**AVIS RELATIF À LA PROTECTION
CONTRE LES EVENTUELS EFFETS NOCIFS ET NUISANCES
PROVOQUÉS PAR LES RAYONNEMENTS NON IONISANTS
GÉNÉRÉS PAR DES ANTENNES ÉMETTRICES STATIONNAIRES**

Commune : VERVIERS - Exploitant : ORANGE

Référence exploitant : 377L1_2/30563L1_2/40563L1_2/50563L1_1

Rapport n° 3191 / 2025

Figure 1 : Vue en plan des lieux de séjour et des points de contrôle

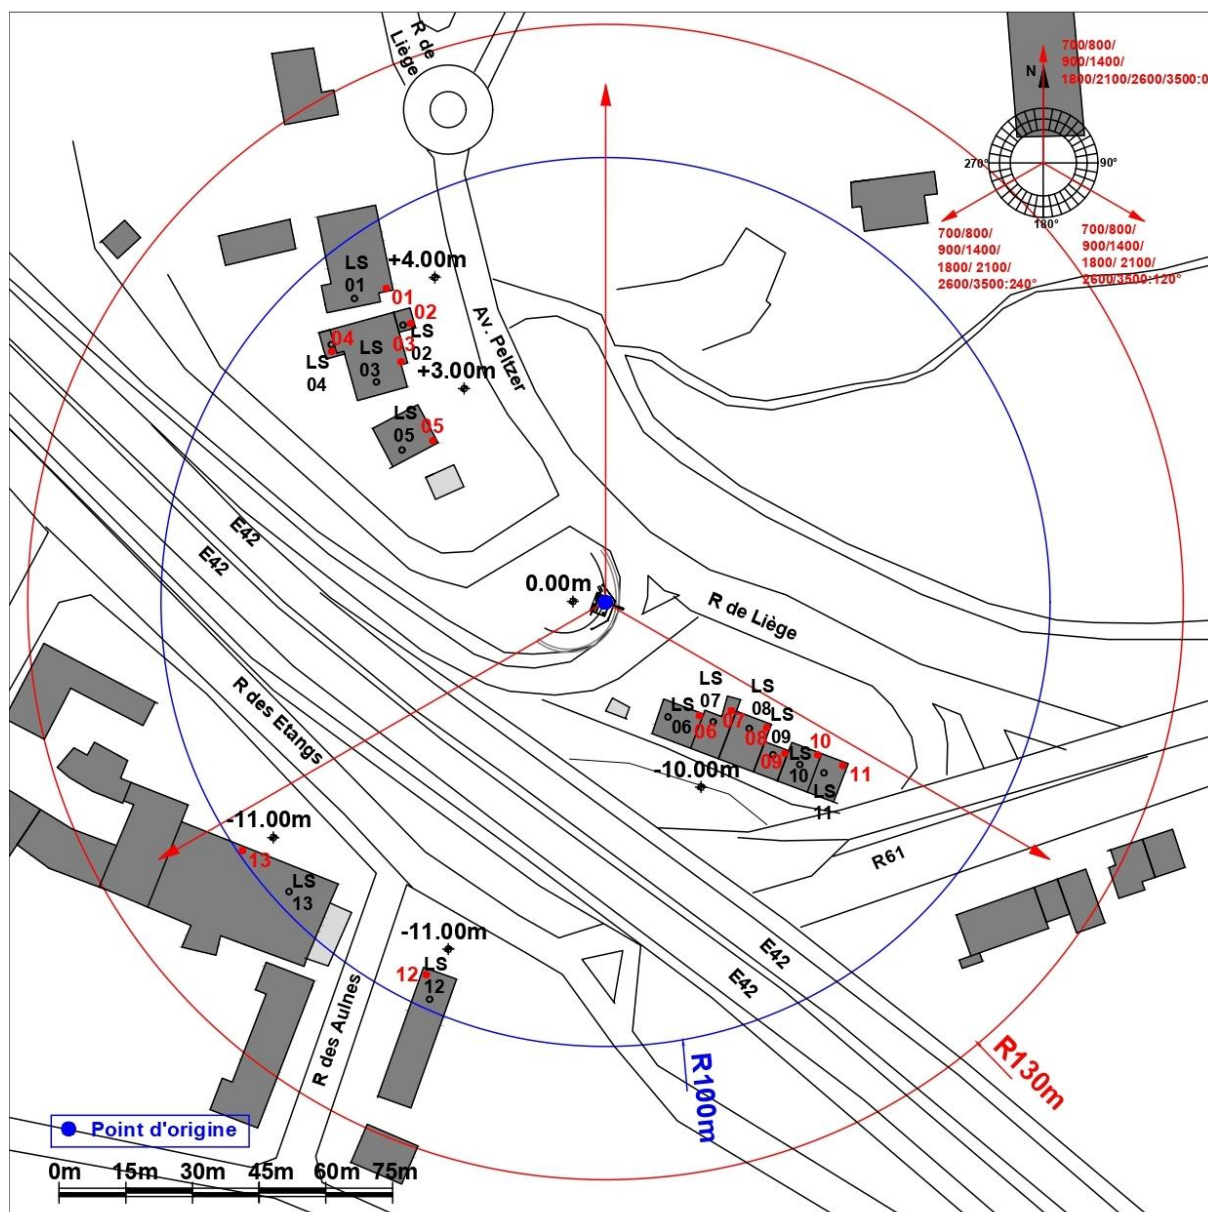
- le numéro du point de contrôle repris sur un des plans de la figure 1;
- le numéro du LS dans lequel se trouve le point de contrôle de la 1^{ère} colonne ;
- l'atténuation d'obstacle prise en compte pour le calcul de l'indice d'exposition dans le LS ;
- le résultat du calcul de l'indice d'exposition.

En ce qui concerne les antennes de l'installation mentionnées dans le tableau 1, la distance maximale à laquelle la limite pourrait être atteinte, à l'extérieur, est égale à 88,7 m. S'il n'y a pas de LS à une distance inférieure, les antennes respectent forcément la limite d'immission.

Dans le cas des LS situés à l'intérieur des bâtiments, une atténuation d'obstacle est prise en compte et il en résulte que la distance maximale à laquelle la limite pourrait être atteinte se réduit à 62,9 m.

Les résultats de l'évaluation décrite au paragraphe 4 indiquent que les antennes émettrices stationnaires de l'installation faisant l'objet du présent avis ne produisent pas, dans un lieu de séjour, un rayonnement électromagnétique maximum supérieur aux limites fixées à l'article 4 du décret.

Figure 2 : Vue en plan des installations d'antennes dans un rayon de 300 mètres autour de l'installation faisant l'objet de la demande d'avis

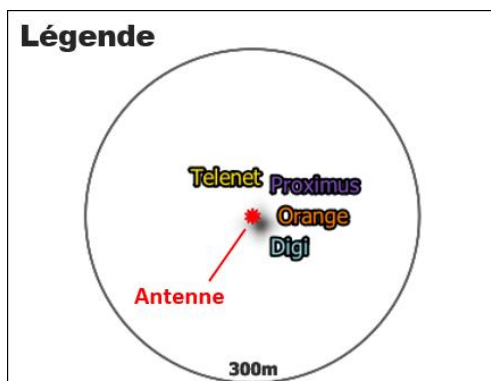
Le plan en projection verticale de la figure 2 indique la localisation des installations d'antennes émettrices stationnaires visées par le décret et situées dans un rayon de 300 mètres autour de l'installation référencée dans le paragraphe 2 et localisée au centre du cercle. Les données de localisation de ces antennes et les avis correspondant sont accessibles via le cadastre en ligne des antennes émettrices stationnaires⁸. Les installations prises en compte dans l'évaluation du respect de la limite cumulative sont les installations d'antennes émettrices déclarées en service par l'exploitant à la date du présent avis, à l'exception de l'installation référencée dans le paragraphe 2 et éventuellement d'autres installations ayant fait l'objet d'une demande d'avis à la même date et qui sont situées à l'intérieur de la zone de 300 mètres de rayon.

- c) dans tous les autres cas, il a été vérifié que la limite cumulative définie à l'article 4, §2 du décret n'est pas dépassée dans les lieux de séjour sur base du nombre d'installations localisées dans la zone d'évaluation de 300 mètres de rayon représentée dans la figure 2, de leur localisation ainsi que des données inscrites dans la figure 1 et au paragraphe 4 du présent avis et dans les avis attestant le respect de la limite par installation ou de la limite abrogée de 3 V/m relatifs aux autres installations reprises dans la figure 2.

Compte tenu des considérations ci-dessus, il apparaît que l'intensité du rayonnement électromagnétique généré, dans les lieux de séjour situés dans un rayon de 300 mètres autour de l'installation référencée dans le paragraphe 2, par l'ensemble des antennes émettrices stationnaires de l'ensemble des exploitants du même site d'antennes émettrices stationnaires respecte la limite fixée à l'article 4, § 2 du décret.
